T O T O N E W R E L E A S E

新商品 だより

NEW
2026
6

■トランスファーボード(フックタイプ)廃番に伴う基本仕様変更

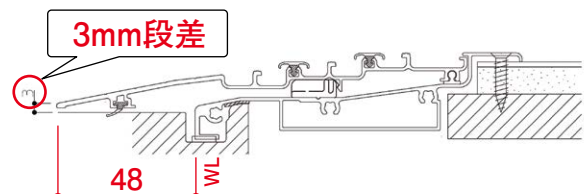
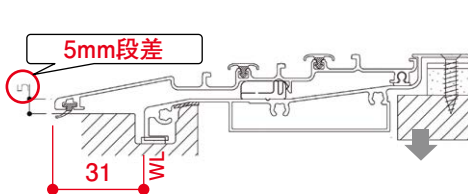
廃番

■換気開口用防錆剤構成削除

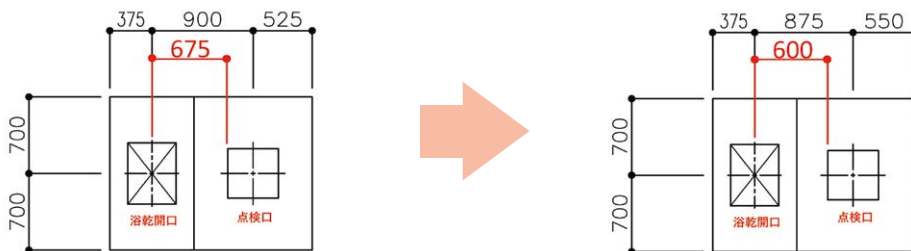
天井開口なし(補強木セット)
セレクト時の防錆剤同梱を
廃止します
